ALCALDÍA MAYOR DE BOGOTÁ D.C. GOBIERNO SEGURIDAD Y CONVIVENCIA Fondo de Prevención y Atención a Emergencias	CONCEPTO TÉCNICO SOBRE NECESIDAD DE ESTUDIOS DETALLADOS DE AMENAZA Y RIESGO POR FENOMENOS DE REMOCIÓN EN MASA DENTRO DEL TRÁMITE DE LICENCIA URBANÍSTICA	Código:	GPR-FT-10
		Versión:	01
		Código Documental:

1.1 CONCEPTO TÉCNICO No. CT:	**5351**
1.2 ÁREA:	INVESTIGACIÓN Y DESARROLLO
1.3 COORDINACIÓN:	CONCEPTOS TÉCNICOS
1.4 REFERENCIA CRUZADA RADICADO FOPAE:	2008ER10868
1.5 RESPUESTA OFICIAL No.	RO-32052

2.1 SOLICITANTE:	CURADURÍA URBANA No. 3
2.2 PROYECTO:	Transversal 3 No. 51A-08
2.3 LOCALIDAD:	2. Chapinero
2.4 UPZ:	90. Pardo Rubio
2.5 BARRIO O SECTOR CATASTRAL:	Pardo Rubio
2.6 DIRECCIÓN:	Transversal 3 No. 51A-08 (Nueva Nomenclatura)
2.7 CHIP:	AAA0090PBLF
2.8 MANZANA CATASTRAL:	17
2.9 PREDIO CATASTRAL:	23
2.10 ÁREA (Ha):	0.0228
2.11 FECHA DE VISITA:	Septiembre 17 de 2008

Figura 1. Localización General del Proyecto Ubicado en la Transversal 3 No. 51A-08, en el Plano Normativo de Amenaza por Remoción en Masa del POT (Decreto 190 de 2004).

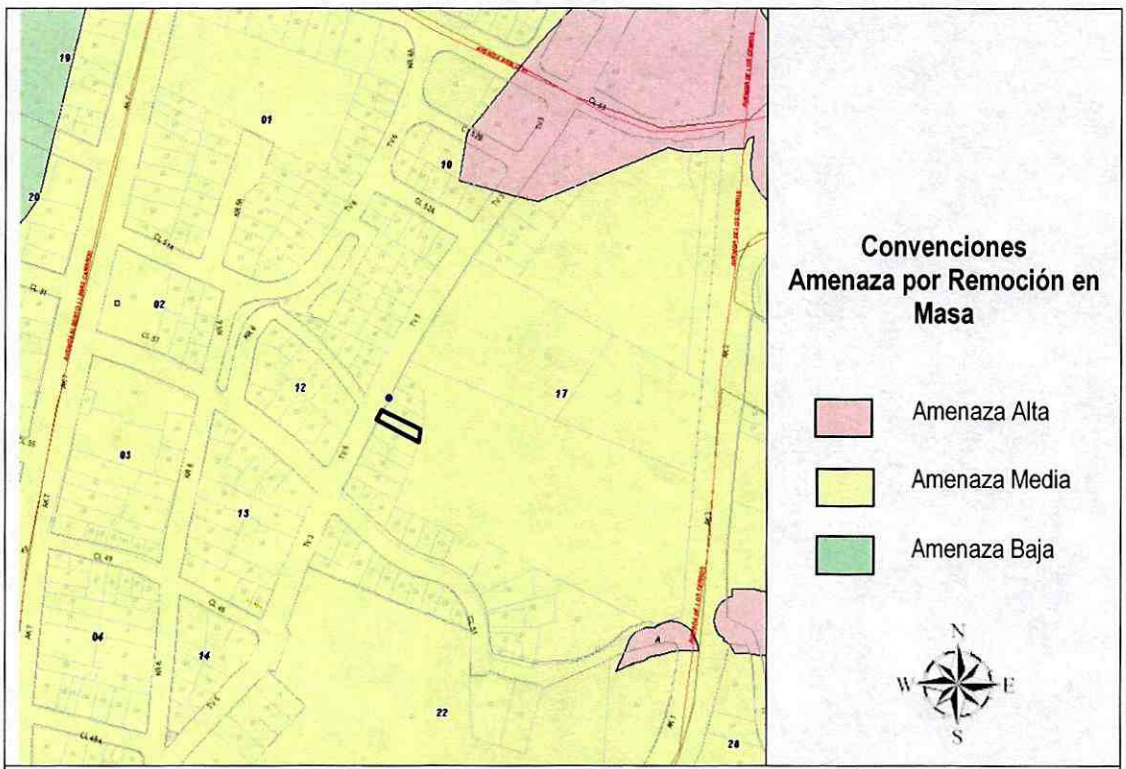
Conforme con el plano normativo de "Amenaza por Remoción en Masa" del Plan de Ordenamiento Territorial de Bogotá – POT, el sector donde se localiza el proyecto ubicado en la Transversal 3 No. 51A-08, de la Localidad de Chapinero, se encuentra en una zona de AMENAZA MEDIA por procesos de remoción en masa (Figura 1).
